SOPRINTENDENZA SPECIALE PER IL PIANO NAZIONALE
DI RIPRESA E RESILIENZA

Oggetto: [ID_VIP: 9315] **NUORO (NU) (progetto impianto eolico ed opere connesse) – PROVINCIA DI ORISTANO (comune di Santa Giusta per il trasporto degli aerogeneratori dal Porto industriale di Oristano) - Progetto di realizzazione di un impianto eolico, denominato "PERDA PINTA", costituito da 15 aerogeneratori ciascuno di potenza nominale pari a 6,6 MW e complessiva pari a 99 MW, con opere civili accessorie e di connessione alla RTN – Progetto Definitivo.**
Procedura riferita al Decreto legislativo n. 152 del 2006 – VIA (art. 23 – PNIEC)
Proponente: Nuoro Wind S.r.l.
Parere tecnico istruttorio della Soprintendenza speciale per il PNRR.

OGGETTO: [ID: 9315] progetto di costruzione ed esercizio di un impianto eolico dalla potenza di 99 MW denominato "Perda Pinta" da realizzarsi nel Comune di Nuoro (NU) con le relative opere di connessione elettriche.

Parere endoprocedimentale della Soprintendenza ABAP di Sassari e Nuoro

(da Fotosimulazioni di impatto estetico – percettivo – Area di massima attenzione, elaborato n. WIND008-RA8-13-C, particolare punto PF 15 Nuoro)

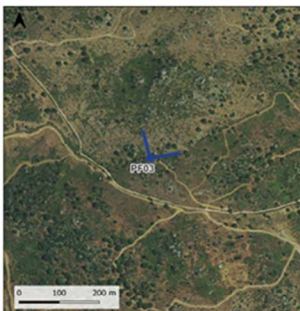
Critero scelta punto fotografico	Punto significativo: Centro urbano
Ambito di visuale di appartenenza	Massima offenzione
Tipologia interferenza riscontrata	
Degrado percettivo	
Deconnotazione	
Intrusione	
Ostruzione	
Presenza di sfondo	X
Nessun effetto apprezzabile

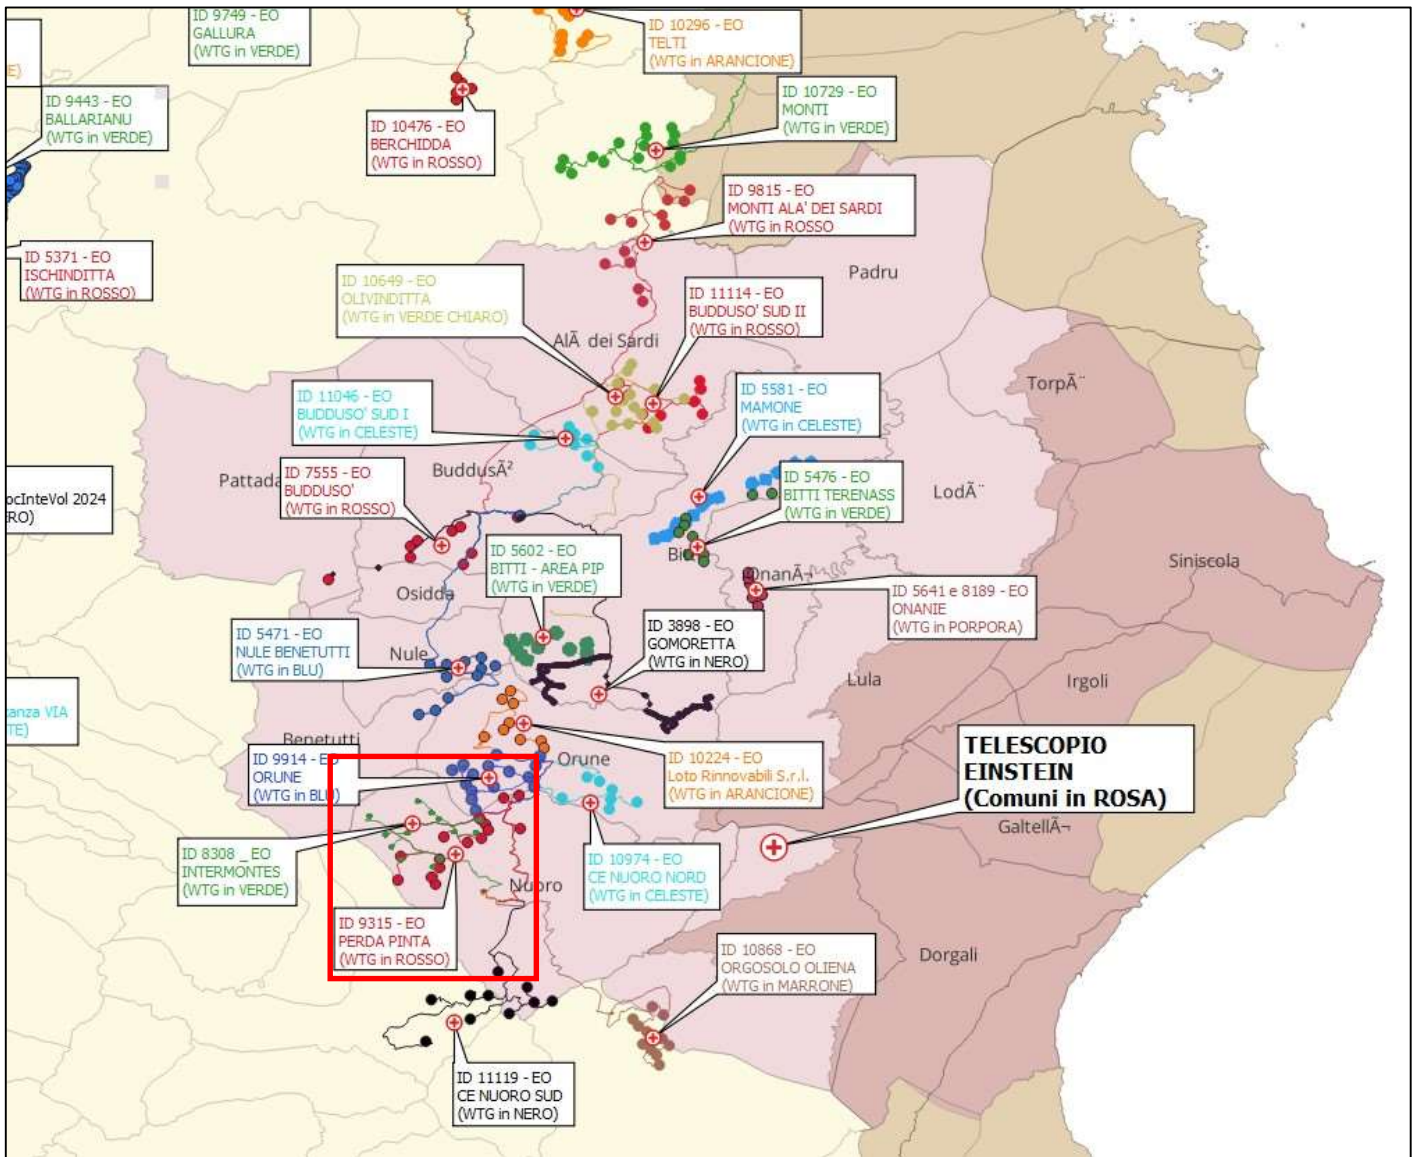
CONSIDERATO che rispetto agli impatti cumulativi generati dal progetto di cui trattasi (v. il parere endoprocedimentale della Soprintendenza Archeologia, belle arti e paesaggio per le province di Sassari e Nuoro del 13/06/2024, paragrafo B.2.1.b - Allegato n. 2; al contrario il SIA – Quadro di Riferimento Ambientale integrativo, paragrafo 4.6.4 *Impatti cumulativi*, p. 272: *“Attualmente nell’area contigua e/o vasta a quella oggetto d’intervento non esistono impianti eolici simili il più vicino dei quali risulta essere quello ubicato nel territorio di Alà dei Sardi/Buddusò a circa 24 chilometri; considerata l’entità delle distanze, non si è ritenuto opportuno procedere ad una valutazione cumulativa rispetto a tale impianto o ad altri posti a distanze maggiori”*) si deve rilevare che il progetto in esame si colloca in un areale sardo entro il quale si sono sommate nel corso degli ultimi tempi una pluralità di proposte di nuovi impianti eolici industriali (la cui analisi cumulativa non è stata qui completamente valutata dal Proponente), tanto da pervenire, qualora fossero tutti realizzati, ad una saturazione dell’area vasta interessata, ancora caratterizzata per la sua naturale configurazione nel senso descritto dalla predetta Soprintendenza Archeologia, belle arti e paesaggio territorialmente competente nel parere endoprocedimentale del 13/06/2024, attuando, pertanto, la sostituzione di tale paesaggio, ricco di testimonianze archeologiche ed architettoniche, come anche oggetto di tutela da parte del Piano paesaggistico regionale, con un nuovo paesaggio tipicamente industriale:

(elaborazione Terna S.p.A. per il Target FIT FOR 55 al 2030 in Sardegna al 31/03/2024, con evidenziata una richiesta di connessione alla RTN per circa 57 GW rispetto ai 7,45 GW preventivati come necessari per il predetto target)

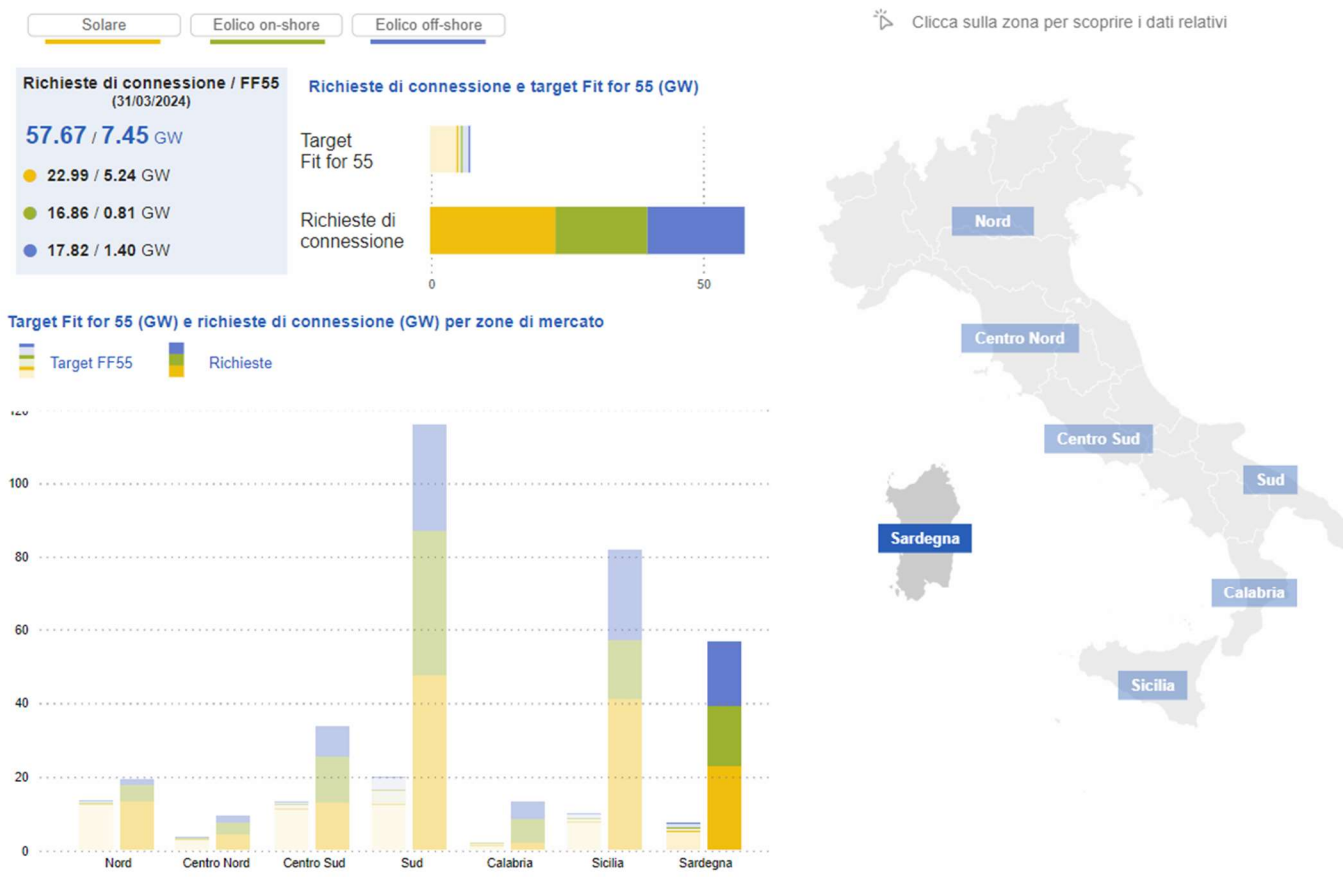
CONSIDERATO, inoltre, che nella regione Sardegna è in atto una complessiva azione per la realizzazione di nuovi impianti da fonte rinnovabile (fotovoltaica/agrivoltaica, eolico onshore ed offshore) tale da superare già oggi di quasi 8 volte quanto previsto come obiettivo da raggiungersi al 2030 sulla base del FF55, tanto da prefigurarsi la sostanziale sostituzione del patrimonio culturale e del paesaggio con impianti di taglia industriale per la produzione di energia elettrica oltre il fabbisogno regionale previsto:

(elaborazione Terna S.p.A. per il Target FIT FOR 55 al 2030 in Italia al 31/03/2024, con evidenziata una richiesta di connessione alla RTN a livello nazionale pari a circa 328 GW rispetto ai circa 70 GW preventivati come necessari per il predetto target)

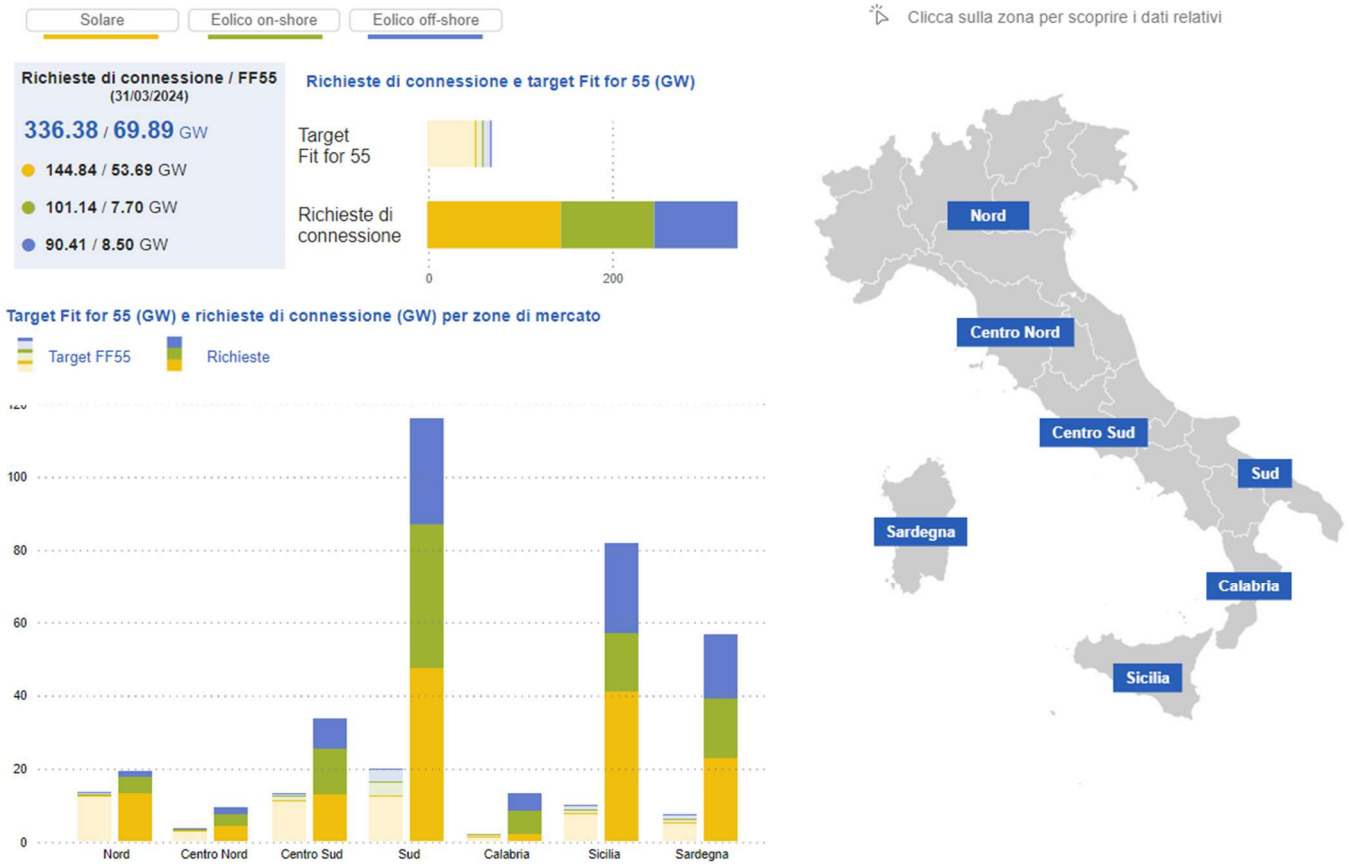
CONSIDERATO, ancora, che tale prospettiva si potrebbe attuare anche a livello nazionale, ove le richieste di connessione alla RTN per nuovi impianti da fonte rinnovabile ha raggiunto il complessivo valore di circa 336 GW rispetto all'obiettivo FF55 al 2030 di 70 GW:
